GARA EUROPEA A PROCEDURA APERTA PER L'APPALTO DEI LAVORI RELATIVI ALL'INTERVENTO DI RIGENERAZIONE URBANA DELLA PERIFERIA EST DELLA CITTA' DI MANTOVA SECONDO IL PROGETTO "MANTOVA HUB" - LOTTO 1 - LOTTO 2 / STRALCIO 2.1B / STRALCIO 2.1C

RISPOSTE AI QUESITI ALLA DATA DEL 20.08.2018

UPA 200B - 80/ .. + ...

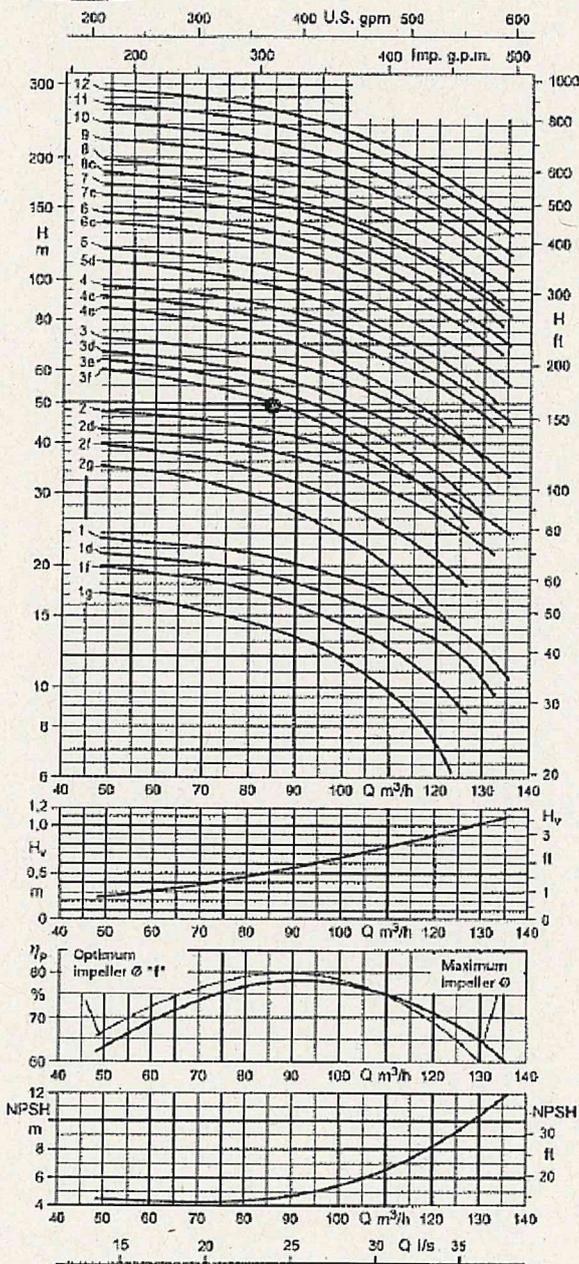
Analizzando la documentazione fornita, abbiamo notato che il Computo (Documento "01_E_EE_IC702_03") e la tabella "Caratteristiche elettropompa" presente nel documento "01_E_IC1025_03" riportano per la stessa elettropompa sommersa individuata come P7 (modello KSB, UPA 200B – 80/3f e UMA 150E 18/21) due differenti condizioni di funzionamento, riportate di seguito.

Verificando le prestazioni idrauliche dell'elettropompa P7 prevista in progetto (modello KSB, UPA 200B – 80/3f e UMA 150E 18/21) si nota che queste sono in disaccordo con la condizione di funzionamento indicata nella tabella del documento "01_E_IC1025_03" che prevede, come già detto, una portata di 90mc/h e una prevalenza di 700kPa. In particolare la curva caratteristica del modello di elettropompa indicata nella tabella di cui al documento "01_E_IC1025_03", non può soddisfare le prestazioni idrauliche nel medesimo documento.

Affinchè possa essere definita in modo corretto la proposta di miglioria, si richiede pertanto un chiarimento sui parametri di funzionamento corretti (portata e prevalenza) dell'elettropompa P7 da tenere in considerazione nella sostituzione di questa con una energeticamente più performante.

Si conferma che i dati di progetto, da prendere in considerazione, sono quelli indicati nel computo

Portata 82 mc/h – Prevalenza 500 kPa - motore 15,5 kW

Di seguito si riportano i dati delle schede tecniche della pompa
